ALCALDÍA MAYOR DE BOGOTÁ D.C. Fondo Prevención y Atención Emergencias	CONCEPTO TÉCNICO SOBRE NECESIDAD DE ESTUDIOS DETALLADOS DE AMENAZA Y RIESGO POR FENOMENOS DE REMOCIÓN EN MASA DENTRO DEL TRÁMITE DE LICENCIA URBANÍSTICA	Código:	GPR-FT-10
		Versión:	04
		Fecha de revisión:	21/06/2011

1.1 CONCEPTO TÉCNICO No. CT:	CT-7503
1.2 ÁREA:	Análisis y Mitigación del Riesgo
1.3 COORDINACIÓN:	Estudios y Conceptos Técnicos
1.4 REFERENCIA CRUZADA RADICADO FOPAE:	2014ER12363
1.5 RESPUESTA OFICIAL No.	RO-71607

2.1 SOLICITANTE:	Curaduría Urbana No 2
2.2 PROYECTO:	Diana Turbay Rosa María
2.3 LOCALIDAD:	18 – Rafael Uribe Uribe
2.4 UPZ:	55 – Diana Turbay
2.5 BARRIO O SECTOR CATASTRAL:	Diana Turbay
2.6 DIRECCIÓN:	Calle 48 U Sur No 1 A – 09
2.7 CHIP:	AAA0010PRZE
2.8 MANZANA CATASTRAL:	86
2.9 PREDIO CATASTRAL:	16
2.10 ÁREA (Ha):	0.006308 (*)
2.11 FECHA DE VISITA:	Mayo 11 de 2014

Figura 1. Localización general del proyecto ubicado en la Calle 48 U Sur No 1 A – 09 en el Plano Normativo de Amenaza por Remoción en Masa del POT (Decreto 190 de 2004), el cual se encuentra en amenaza MEDIA por procesos de remoción en masa.

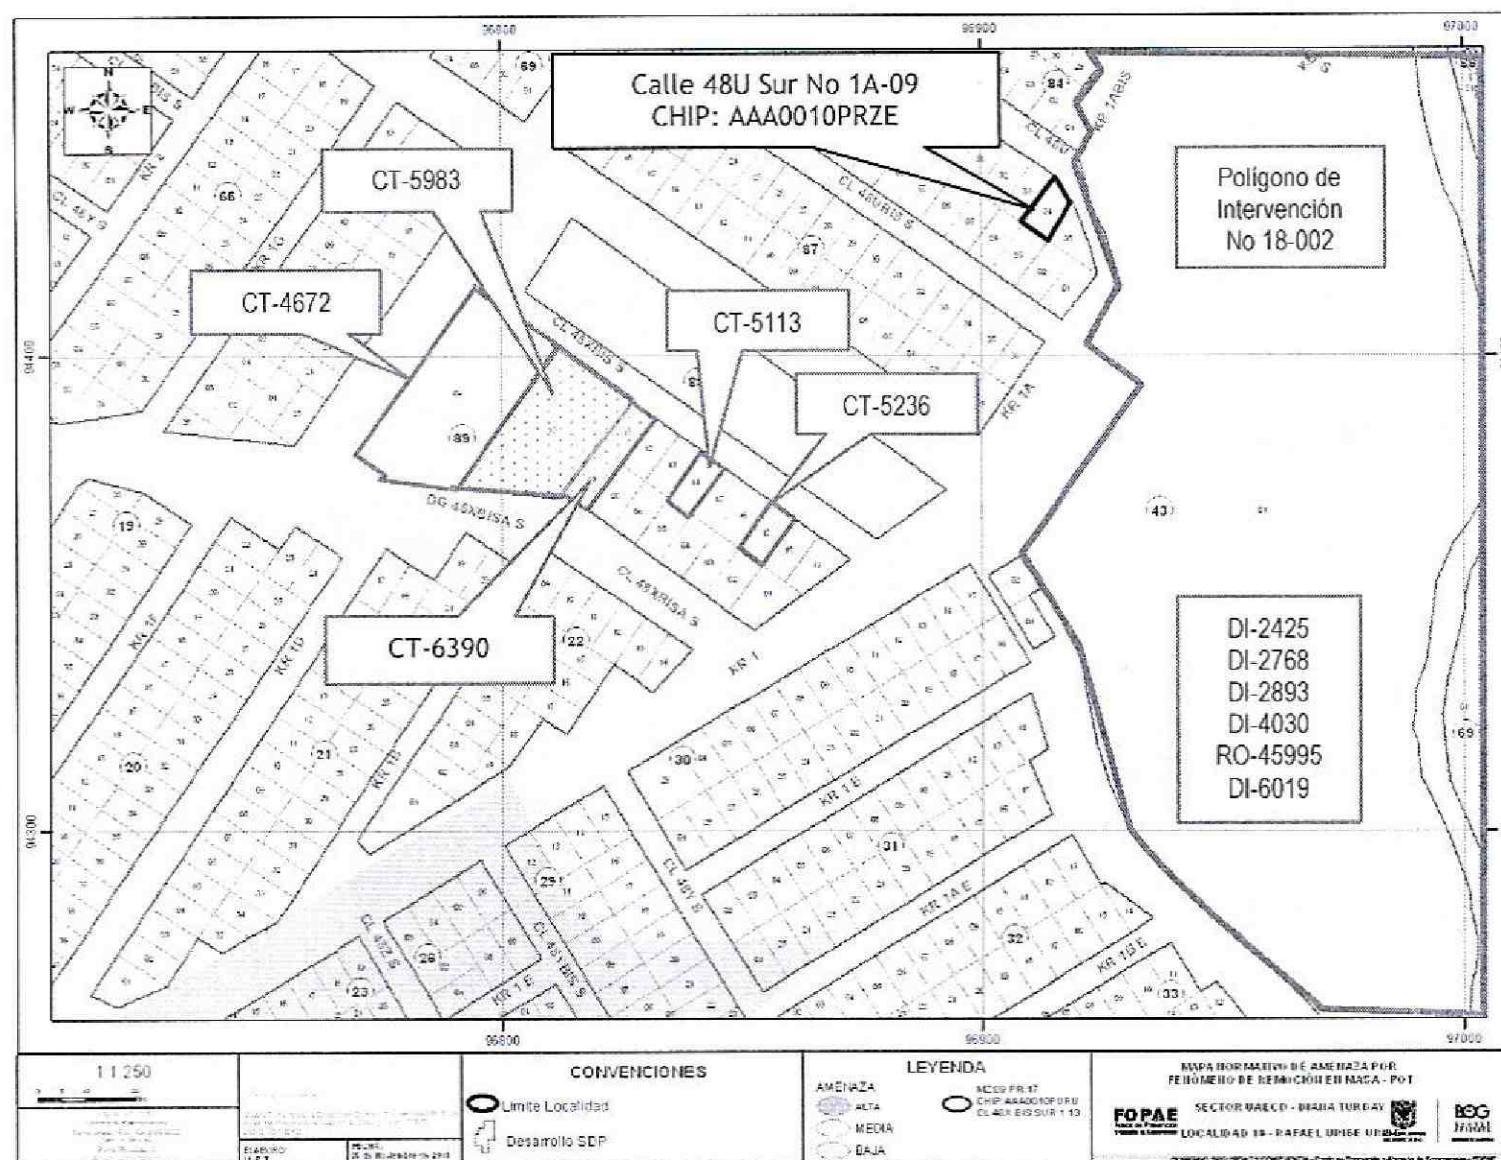
Conforme con los planos normativos de amenaza por remoción en masa del Plan de Ordenamiento Territorial de Bogotá – POT (Decreto 190 de 2004, por el cual se compilan los Decretos 619 de 2000 y 469 de 2003), el sector donde se localiza el proyecto de la Calle 48 U Sur No 1 A – 09, se encuentra en una zona de **Amenaza Media** por procesos de remoción en masa. (Ver Figura 1).

Foto 1. Predio en donde se desarrollará el proyecto ubicado la Calle 48 U Sur No 1 A – 09, Barrio Diana Turbay de la Localidad de Rafael Uribe Uribe.

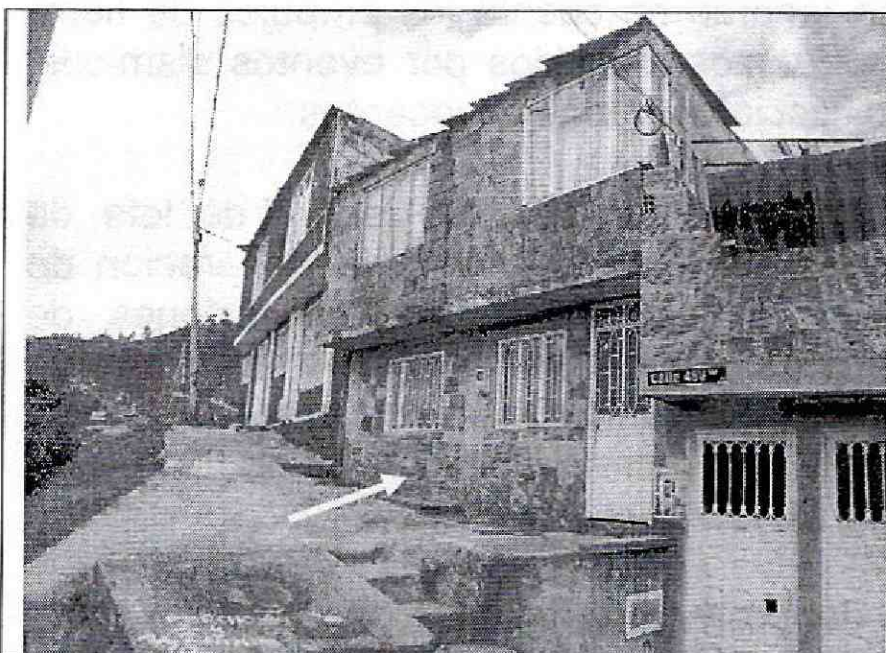
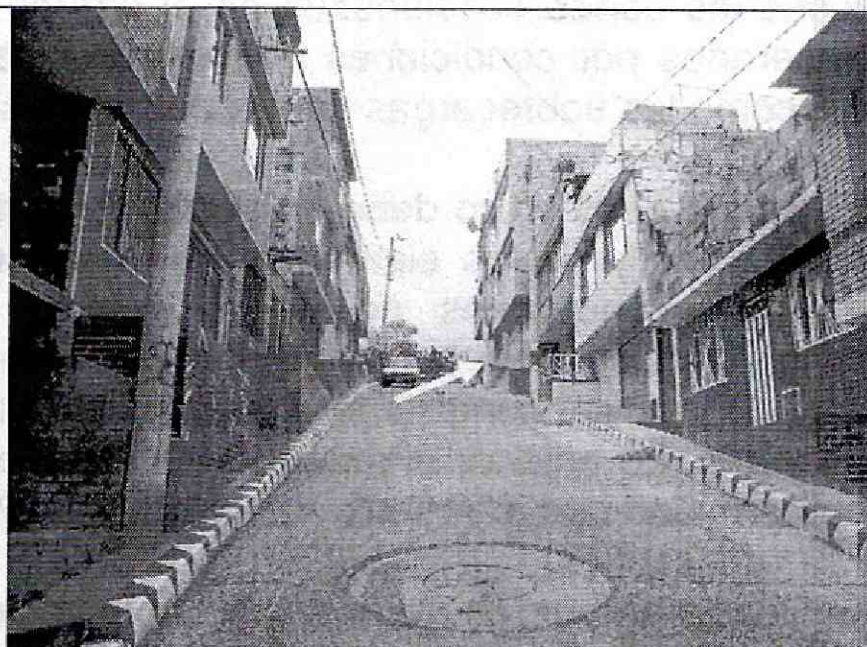
Con base en la inspección visual realizada al momento de la visita técnica, se identificó que sobre el predio de la Calle 48 U Sur No 1 A – 09, Barrio Diana Turbay de la Localidad de Rafael Uribe Uribe, se emplaza una edificación de dos (2) niveles en mampostería parcialmente confinada, con deficiencias constructivas tales como la carencia en algunos casos de elementos estructurales de confinamiento tipo columnas y vigas de amarre y cubierta liviana en láminas de zinc, que descansan directamente sobre los muros de la edificación. (Ver Fotografías 1 y 2).

Dicha construcción no refleja afectaciones por procesos de remoción en masa de carácter local y/o general, ya que no se encontraron evidencias de los mismos en la zona de influencia del proyecto. Los procesos de remoción en masa identificados en el sector, se localizan a aproximadamente 100m del predio, donde se localiza el Parque Zonal Diana Turbay, los cuales no afectan directamente el predio en comento. A pesar de lo anterior, se advierte que cualquier intervención que se realice, debe tener en cuenta la presencia de la infraestructura aledaña, por lo que el responsable del proyecto debe garantizar en todo momento la estabilidad general del lote y de su entorno, lo anterior enmarcado en el Artículo 32 del Decreto Distrital 172 de 2014 y de conformidad con el Artículo 42 de la Ley 1523 de 2012.

Teniendo en cuenta los aspectos observados y evaluados en este concepto técnico, se considera que para la construcción del proyecto ubicado en el predio de la Calle 48 U Sur No 1 A – 09, Barrio Diana Turbay de la Localidad de Rafael Uribe Uribe, **NO SE REQUIERE** adelantar la FASE II del estudio detallado de amenaza y riesgo por remoción en masa, de acuerdo con lo establecido en la Resolución 227 de 2006; por otra parte, esto no exime al constructor del cumplimiento del resto de la normatividad vigente (Norma Sismo Resistente – Código de Construcción – Resolución de Legalización, etc.).
